Modulo per la presentazione delle osservazioni per i piani/programmi/progetti sottoposti a procedimenti di valutazione ambientale di competenza statale

ID: Codice procedura (ID_VIP/ID_MATTM): 12691

"Progetto di un impianto eolico denominato "Pitigliano" ubicato nei comuni di Pitigliano (GR) e Sorano (GR) costituito da 20 (venti) aerogeneratori di potenza nominale 7,0 MW per un totale di 140,0 MW con relative opere connesse ed infrastrutture indispensabili"

Immagine 1. Vincoli ex art. 136 del CBC dal PIT della Regione Toscana e zona approssimativa dove è progettato l'impianto industriale.

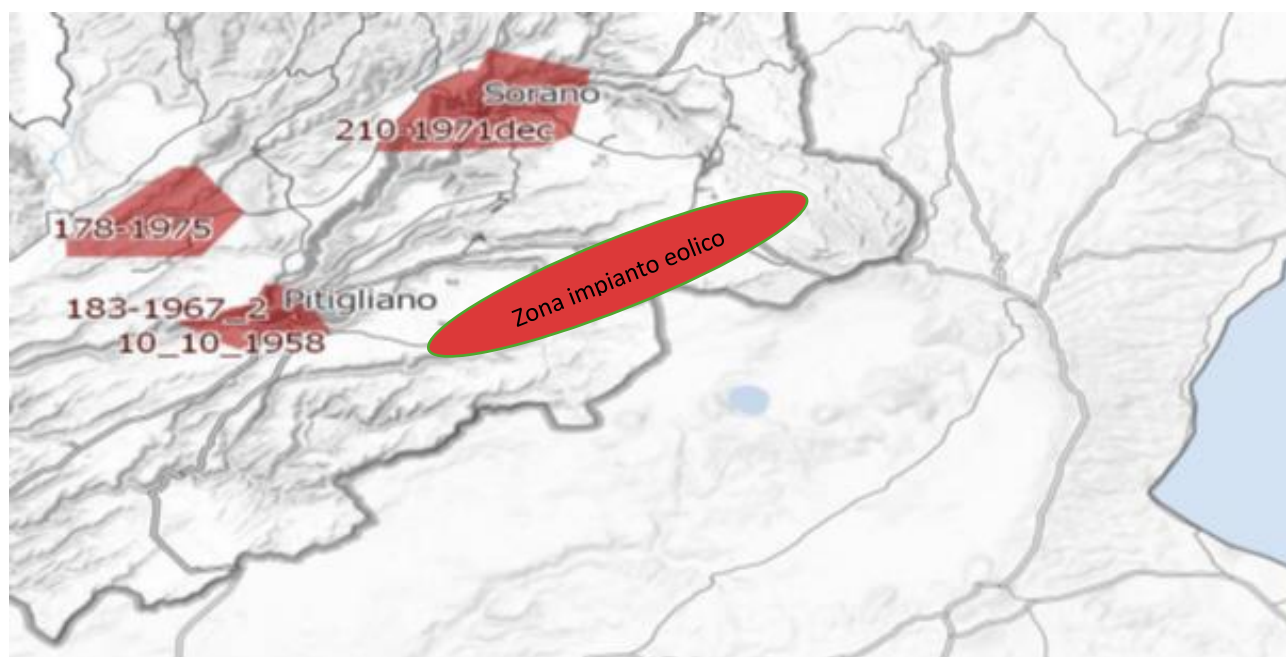
Inoltre, come sostiene la Proponente parte dell'impianto si verrebbe a trovare a 3,5 km dal centro abitato di Sorano. Infatti, tre degli aerogeneratori WTG 08, 09, 10 sono addirittura all'interno delle fasce di rispetto dei 3 km del suo vincolo paesaggistico di notevole interesse pubblico ex art 136 del CBC. Si evidenzia che così si crea

un'ulteriore incompatibilità con la tutela del Paesaggio.

Immagine 3. Cumulo di una parte di impianti eolici, fotovoltaici e geotermici industriali in progettazione ed esistenti intorno all’eolico industriale “Pitigliano”.

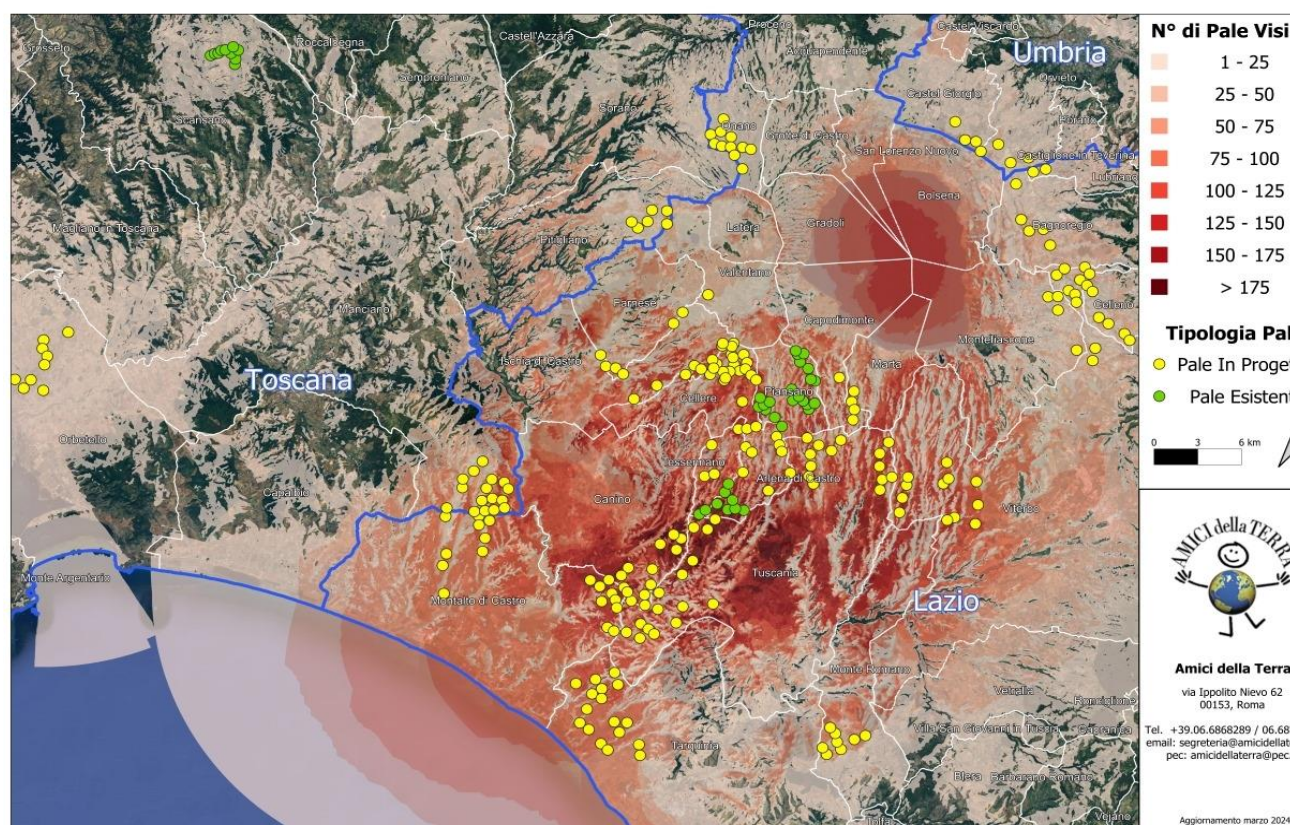
Beni Culturali “*Ambito paesaggistico, geologico e geomorfologico dell’orlo della caldera di Latera ...*” Non vengono nemmeno citati gli impianti eolici in progetto al MASE, il “Rempillo” (6 aerogeneratori) e un altro in verifica amministrativa di 14 aerogeneratori e 72, 6 MW. Ad oggi nei territori di Pitigliano, Sorano e in quello limitrofo potenzialmente potrebbero essere insediati 40 aerogeneratori alti 200 metri e larghi 170. Ma la proponente non cita neanche altri impianti che creerebbero il cumulo e quindi maggiore impatto. Infatti, sul territorio della “Città del Tufo” (Sorano e Pitigliano) impatterebbero anche l’impianto eolico “Montarzo” di Onano con 13 aerogeneratori con le dimensioni ricordate, l’altro eolico industriale nel territorio di Valentano con sette aerogeneratori (stesse dimensioni), gli impianti di Farnese con un minieolico di 3 Torri alte 60 metri già installate in località Poggio del Crognolo e l’impianto eolico industriale “Vallerosa” (7 aerogeneratori alti 200 metri e larghi 158 metri) in procedura VIA presso la Regione Lazio. Inoltre, altri impianti del minieolico già presenti a Valentano, Cellere e Piansano e due progetti eolici industriali con le stesse dimensioni (200 m x 170 m) nel Comune di Ischia di Castro. La valutazione del cumulo non prende neanche in considerazione gli impianti industriali di fotovoltaico e agrivoltaico in progetto a Farnese, Valentano, Ischia di Castro, Cellere. L’impianto geotermico in procedura Via al MASE, progettato nella Caldera di Latera. Quindi è stata effettuata una valutazione del potenziale impatto cumulativo non veritiera a dispetto di quanto affermato dalla proponente che sostiene di aver preso in considerazione uno spazio di 10 km intorno al suo impianto per gli impatti che si creerebbero.

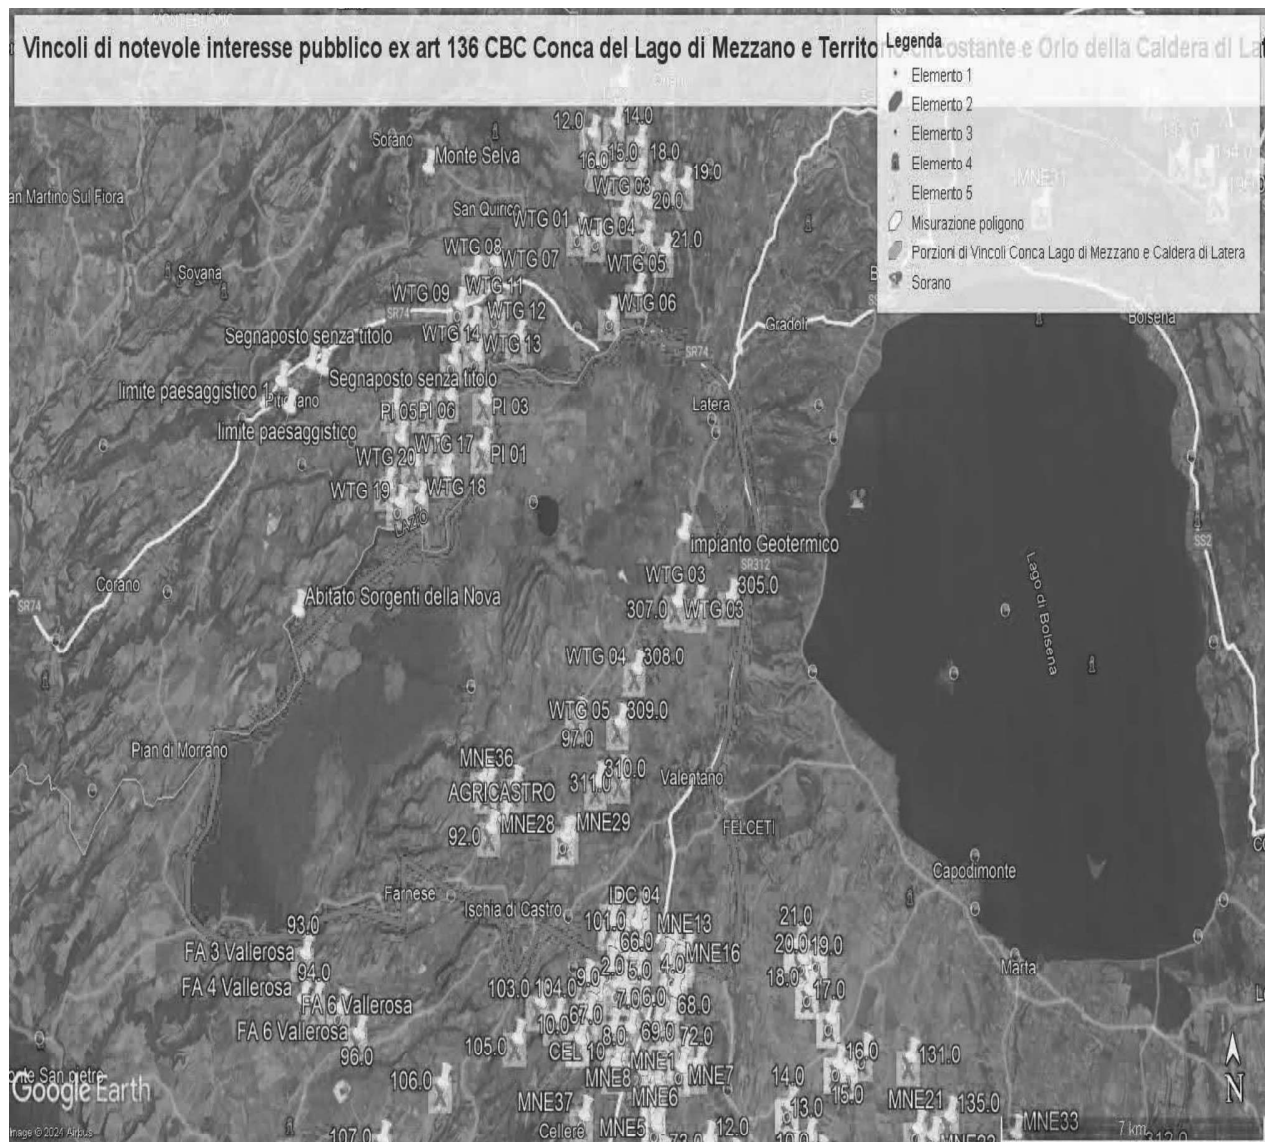
Al contrario si evidenzia che l'impianto eolico industriale citato non solo ricadrebbe con tutti e 20 gli aerogeneratori all'interno delle fasce di rispetto di 3 km di due vincoli paesaggistici di notevole interesse pubblico esistenti nella Regione Lazio e con una parte di essi nel vincolo paesaggistico del Centro abitato di Sorano (GR) quindi in aree non idonee all'installazione di impianti di energia rinnovabile. Addirittura, alcuni aerogeneratori sarebbero ubicati a poche centinaia di metri dai perimetri dei due vincoli paesaggistici laziali ex art 136 del CBC.

IMMAGINE n. 3 Impianto eolico industriale “Pitigliano” e distanze aerogeneratori dai Vincolo “Orlo della Caldera di Latera.

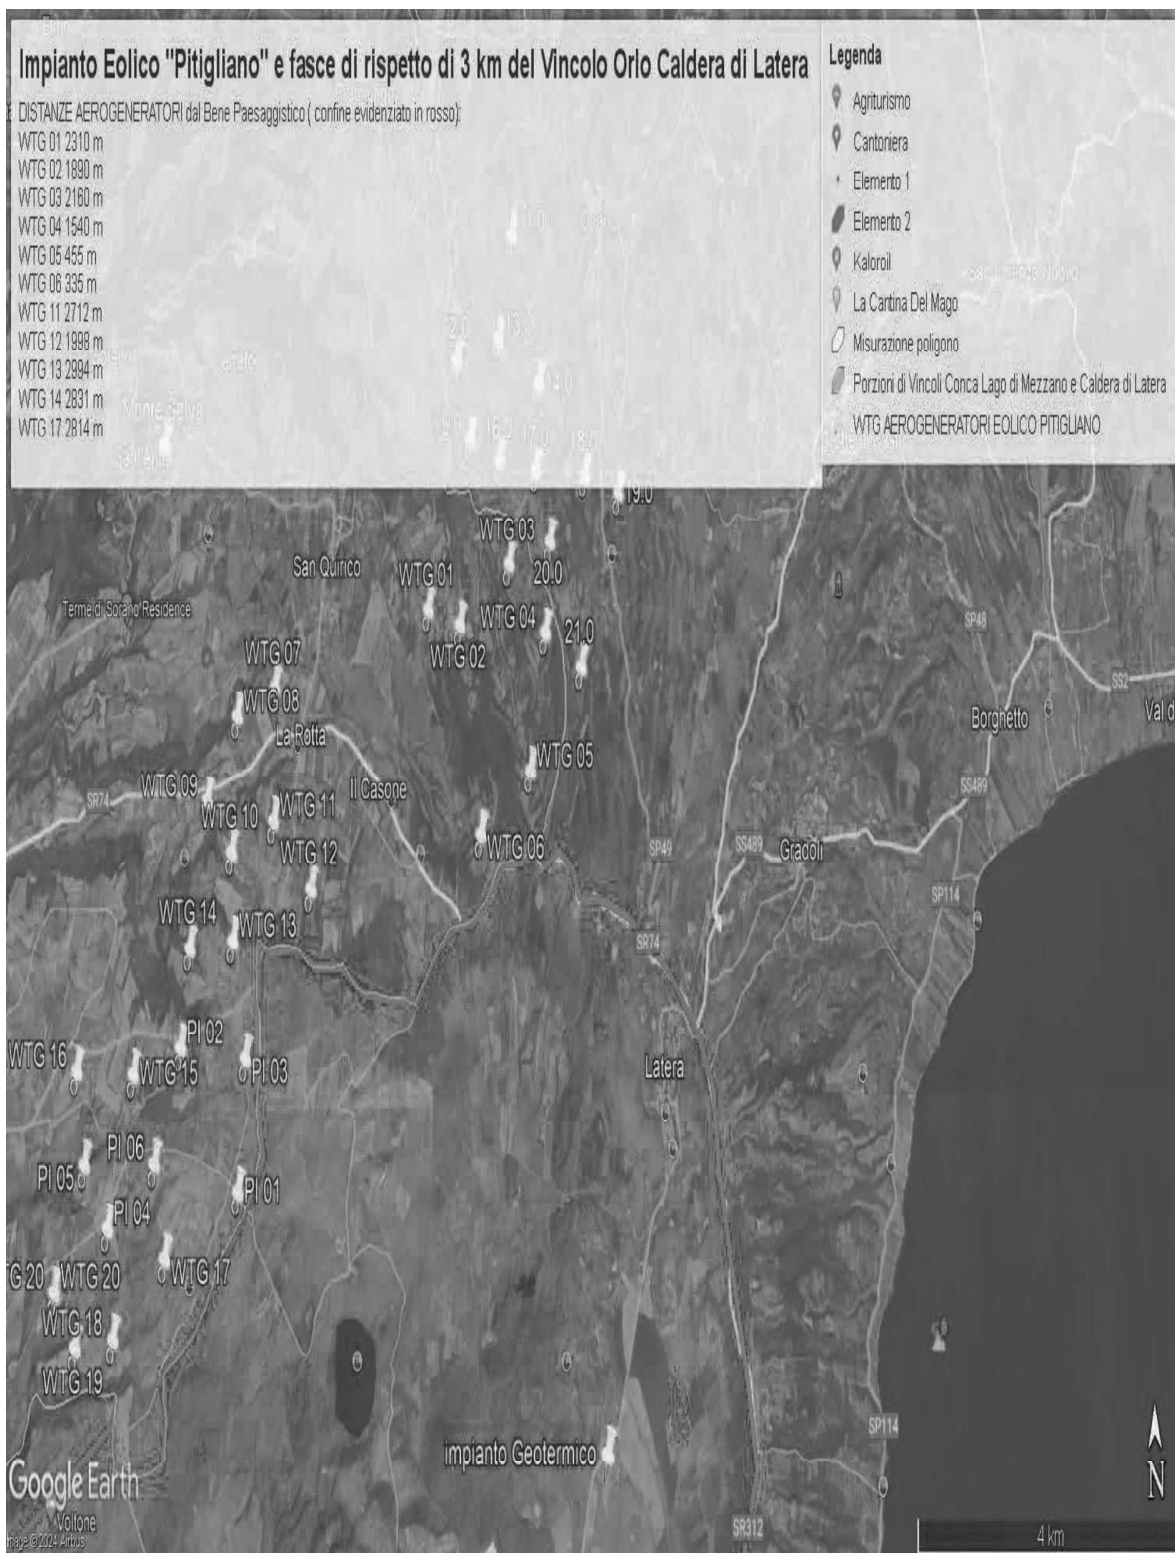
Concludendo, si evidenzia ancora che la proponente non effettuando la procedura prevista dalla Parte III delle Linee Guida nazionali ha ignorato un vincolo paesaggistico di notevole interesse pubblico istituito con un provvedimento del Segretariato regionale del Ministero della Cultura per il Lazio che ha emanato il Decreto di dichiarazione di notevole interesse pubblico n. 22 del 15.02.2024 ai sensi e per gli effetti dell'art. 136, co. 1, lett. c) e d) del decreto legislativo 22 gennaio 2004, n. 42, "Ambito paesaggistico, geologico e geomorfologico dell'orlo della caldera di

Come è illustrato nell'immagine si ribadisce che l'impianto industriale "Pitigliano" ricade completamente all'interno delle fasce di rispetto dei due vincoli di notevole

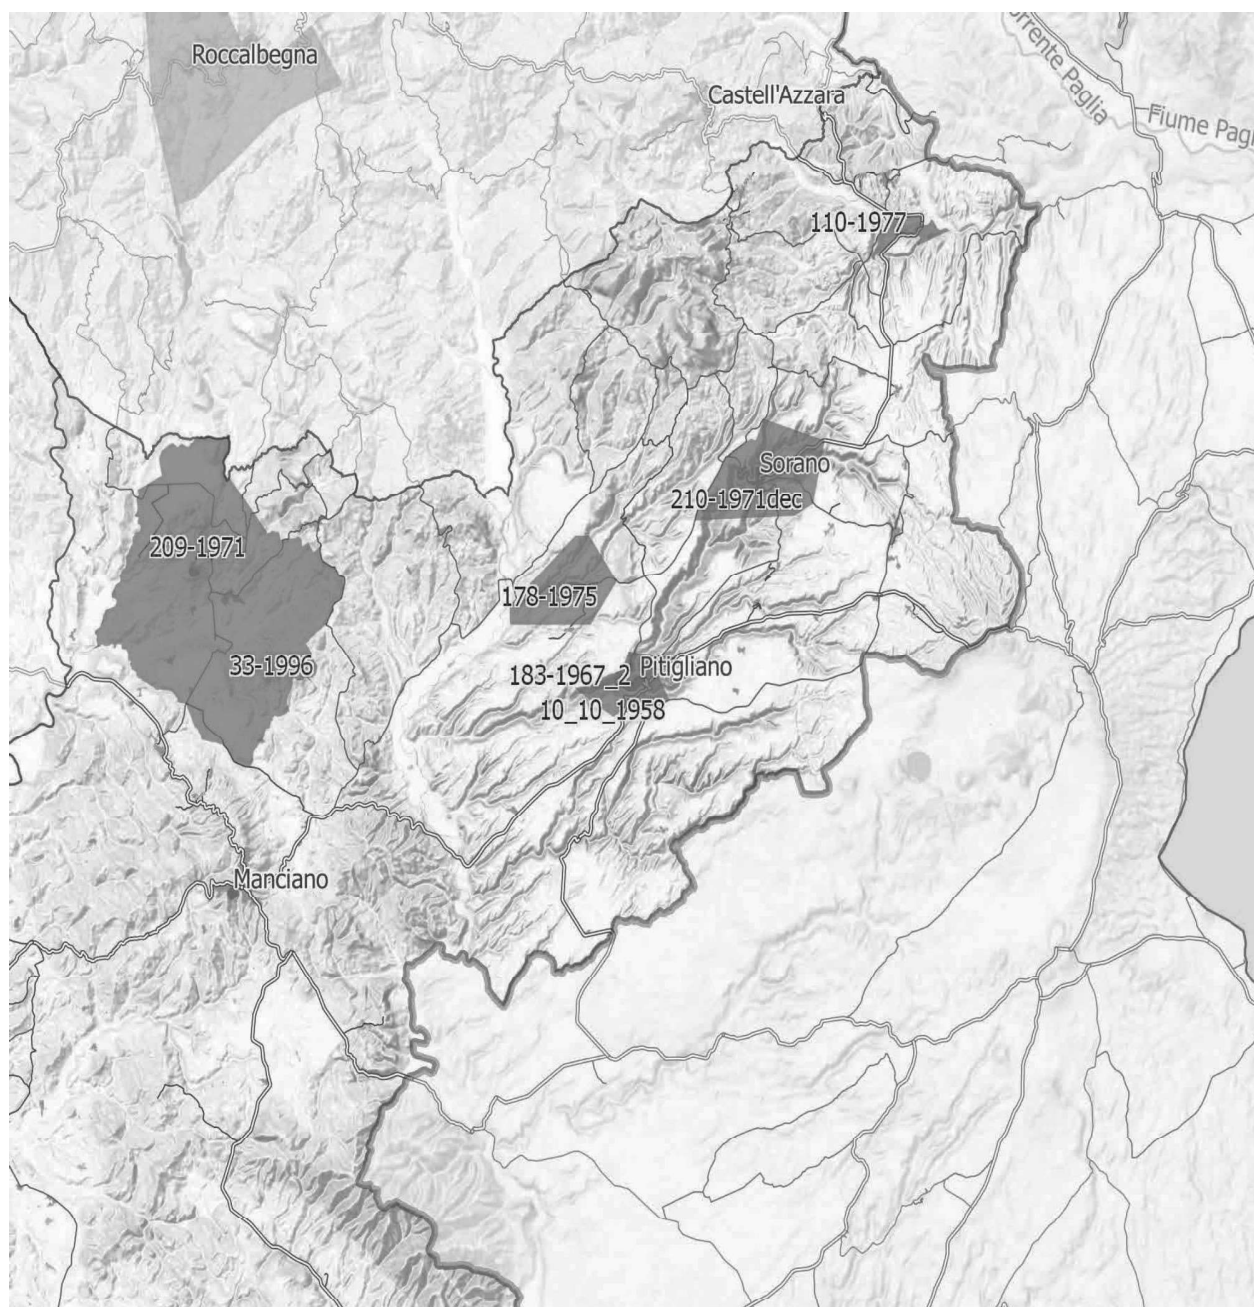
IMMAGINE n. 4 Si evidenzia che i tre aerogeneratori WTG 07, WTG 08 e WTG 09 impattano con il vincolo paesaggistico di notevole interesse pubblico del Centro Storico di Sorano. Il WTG 07 si troverebbe a 2828 m, WTG 08 2504 e WTG 09 2990. Il cavidotto dell'impianto invece impatta in buona parte del Vincolo paesaggistico ex art. 136 del CBC del Centro Storico di Pitigliano.

IMMAGINE n 5. Mappa eolici elaborata dall'Associazione Amici della Terra. La mappa evidenzia il cumulo degli impianti tra Lazio e Toscana.

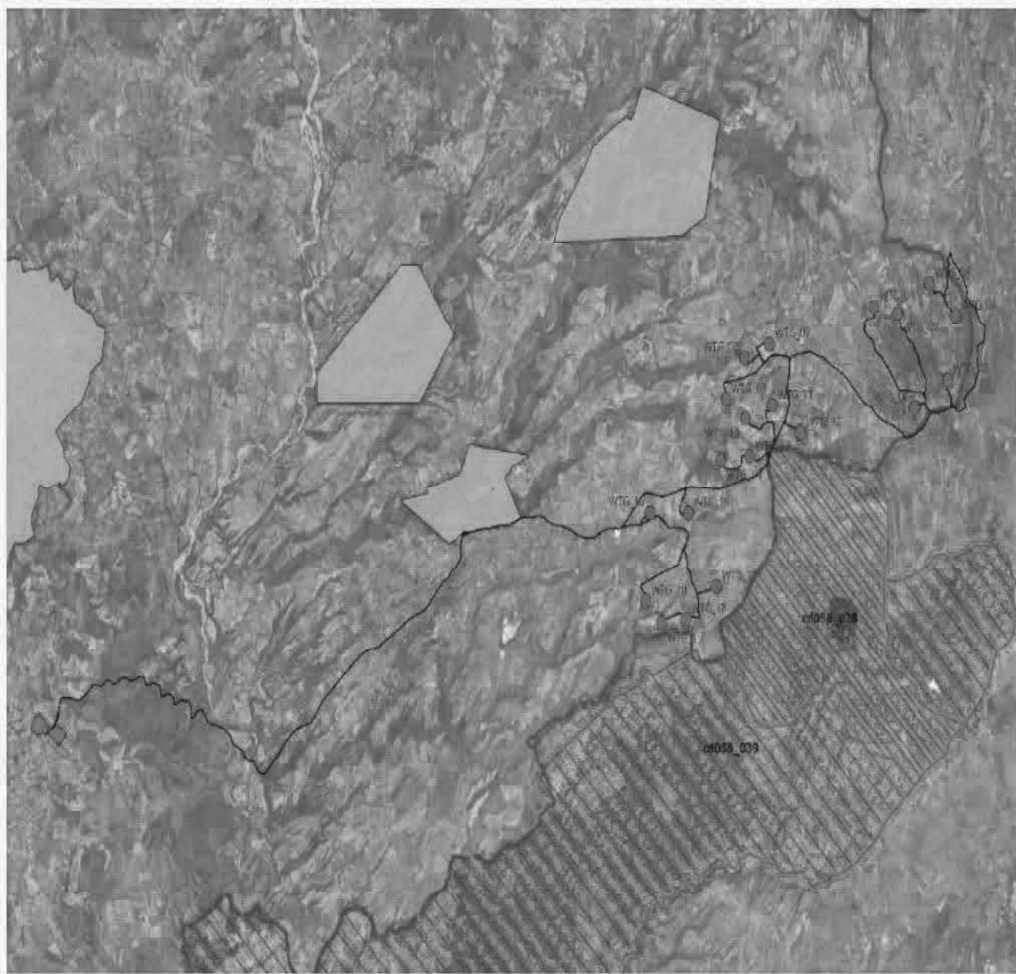
Riguardo al cumulo degli impianti FER, le mappe prodotte dalla proponente riguardano, come già evidenziato, soltanto una parte molto piccola degli impianti FER dell'area intermedia e vasta e in particolare di quelli eolici che contribuiscono a creare un notevole cumulo e la saturazione del territorio tosco laziale. Riguardo al cumulo dei soli impianti eolici si riporta la mappa dell'intervisibilità degli impianti eolici elaborata dall'Associazione nazionale “Amici della Terra”.

IMMAGINE n. 7 Mappa della intervisibilità degli impianti eolici elaborata dall'Associazione nazionale Amici della Terra. La mappa non è aggiornata comunque rende molo bene dell'enorme impatto visivo creato dal cumulo degli impianti.

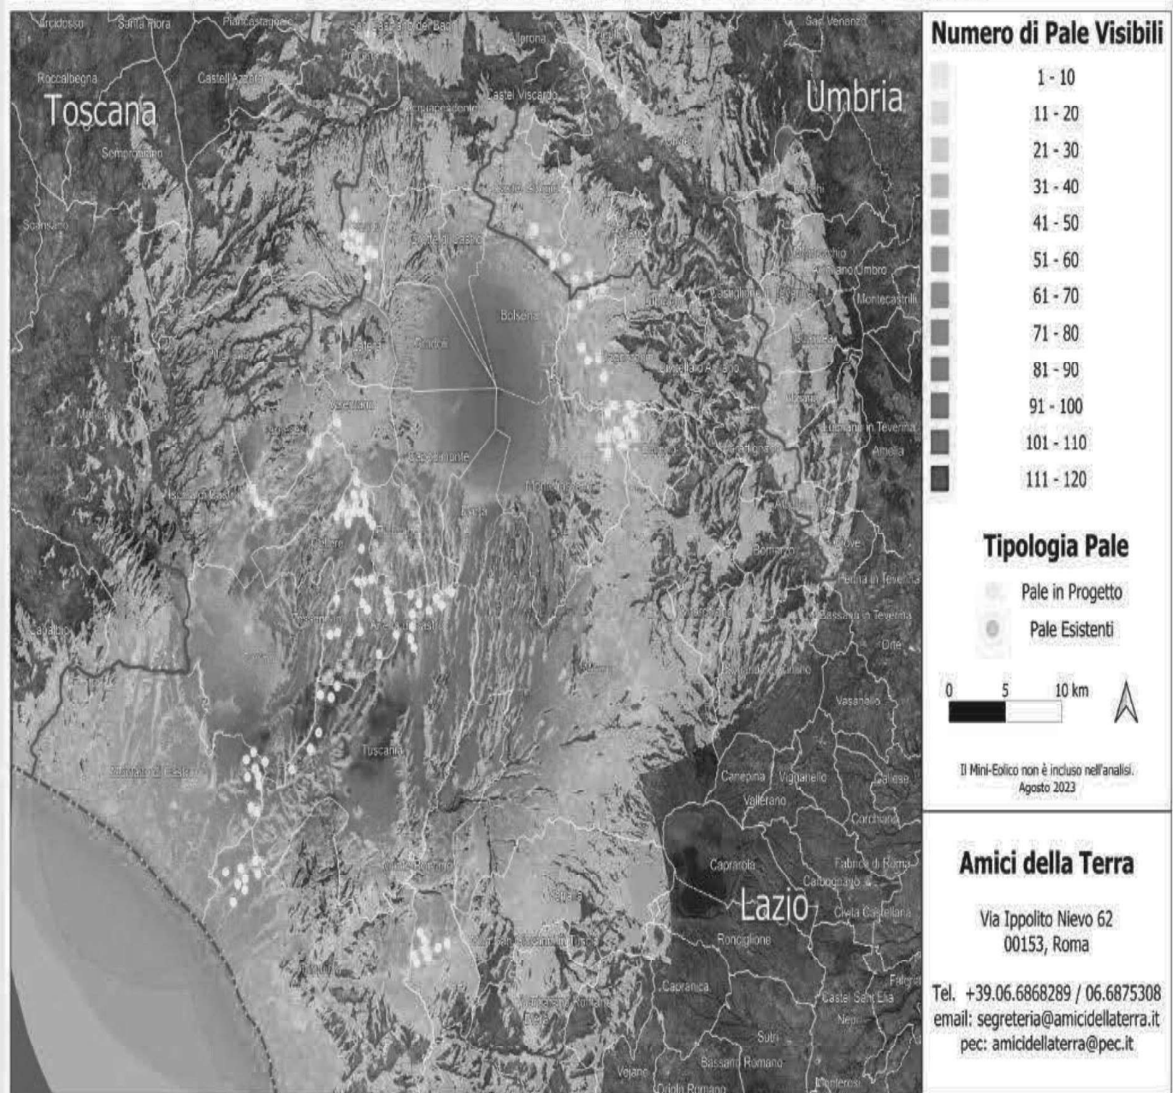
Se agli impianti eolici rappresentati qui sopra che non comprendono sia l'impianto eolico Pitigliano e le altre 14 pale del progetto eolico in verifica amministrativa sempre nel territorio di Pitigliano si aggiungono i migliaia di ettari (7000 fin'ora) di territorio occupato dagli impianti fotovoltaici e agrivoltaici e dalle altre tipologie appare chiaro il numero spropositato degli impianti FER nella bassa toscana e nella Tuscia.
